株式会社 椿本チェイン

トップチェーン商品 一部商品の仕様変更及び販売終了に関するご案内

【添付資料①】仕様変更商品

形番： TTPDH1905-LFB

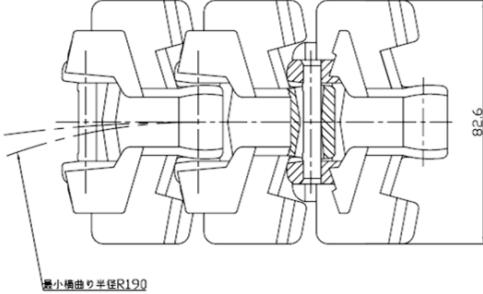
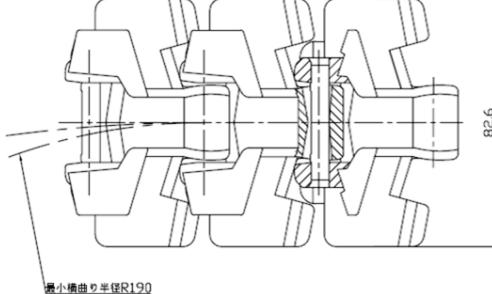
外観上の差異はございません。

赤枠部の寸法が変更しますが、スプロケットの交換なく、チェーンの置換えは可能。

※仕様変更前・後で、チェーンの連結は不可。

形番： TPUH826-BO-T-LFB

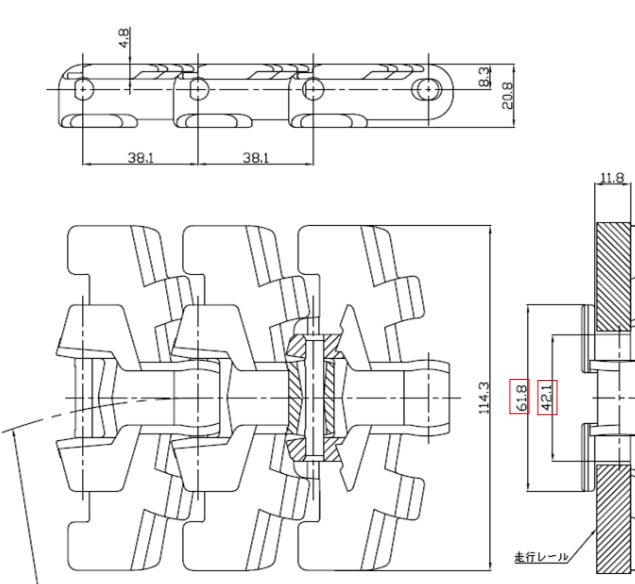
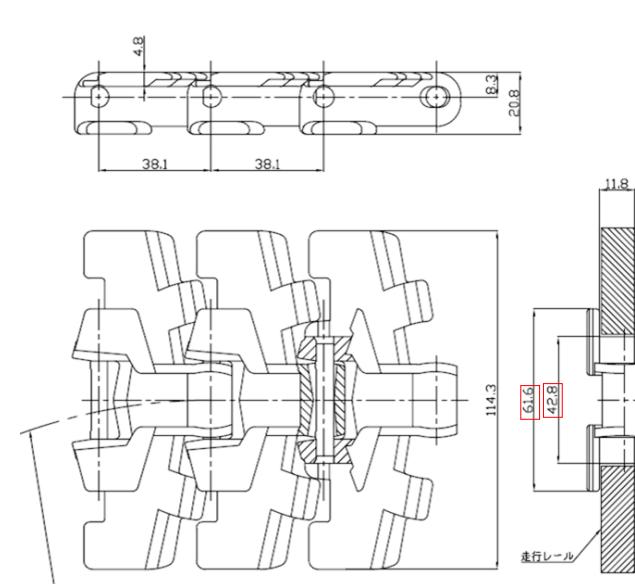
外観上の差異はございません。

赤枠部の寸法が変更しますが、スプロケットの交換なく、チェーンの置換えは可能。

※仕様変更前・後で、チェーンの連結は不可。

形番： TPUH1143-B0-T-LFB

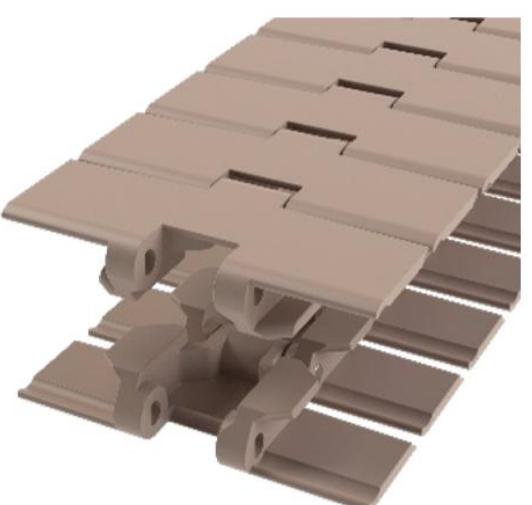
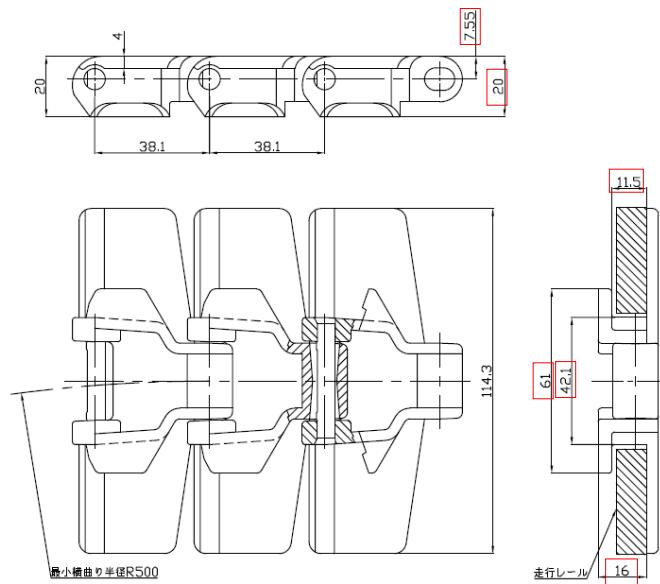
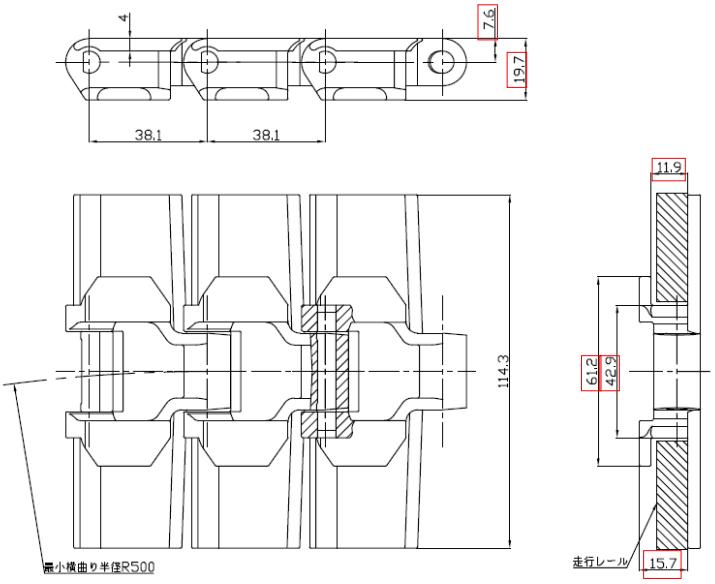
外観上の差異はございません。

赤枠部の寸法が変更しますが、スプロケットの交換なく、チェーンの置換えは可能。

※仕様変更前・後で、チェーンの連結は不可。

<p>※写真は TPUH826-B0-T-LFB です。 TPUS1143-B0-T-LFB は、形状上ヒンジが 1 つ多くなります。</p>  	<p>※写真は TPUH826-B0-T-LFB です。 TPUS1143-B0-T-LFB は、形状上ヒンジが 1 つ多くなります。</p>

販売終了商品 TPUS1143-T-LFB	代替商品 TPUS1143Y-T-LFG

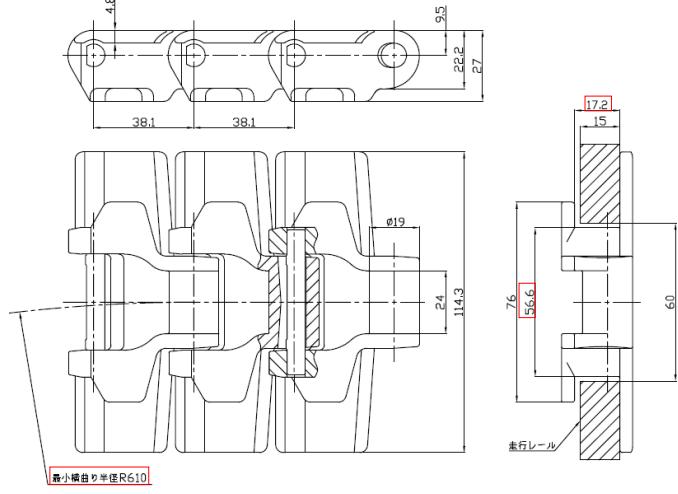
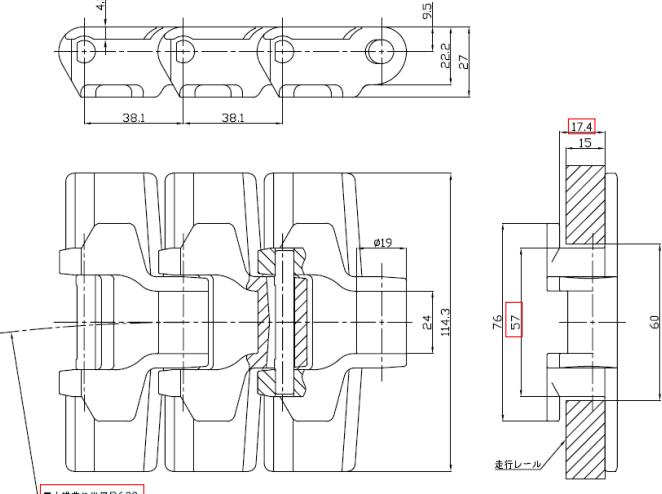
赤枠部の寸法は変更しますが、スプロケットの交換なく、チェーンの置換は可能。

※販売終了商品と代替商品で、チェーンの連結は不可。

外観色の変更：ブラウン⇒グリーン

販売終了商品 TPUS953-T-LBP	代替商品 TPUS953Y-T-LAP-LFB-MFR

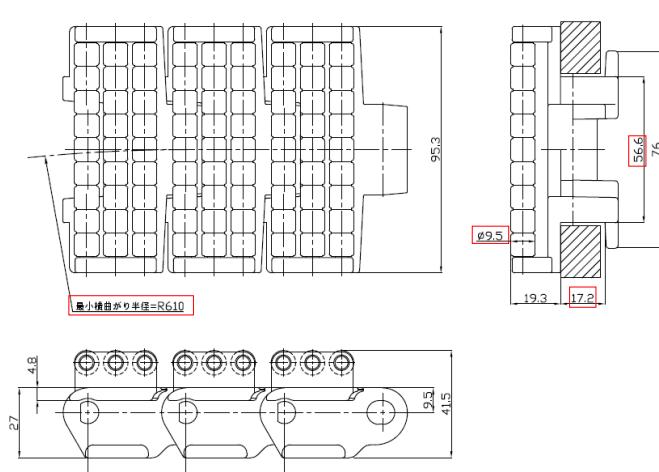
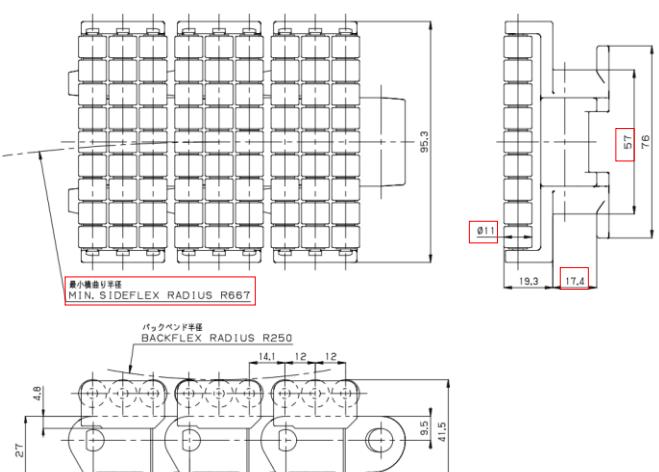
赤枠部の寸法は変更しますが、スプロケットの交換なく、チェーンの置換は可能。

※販売終了商品と代替商品で、チェーンの連結は不可。

外観色の変更

リンク：ダークグレー⇒ブラウン

ローラ：ライトブラウン⇒クリーム
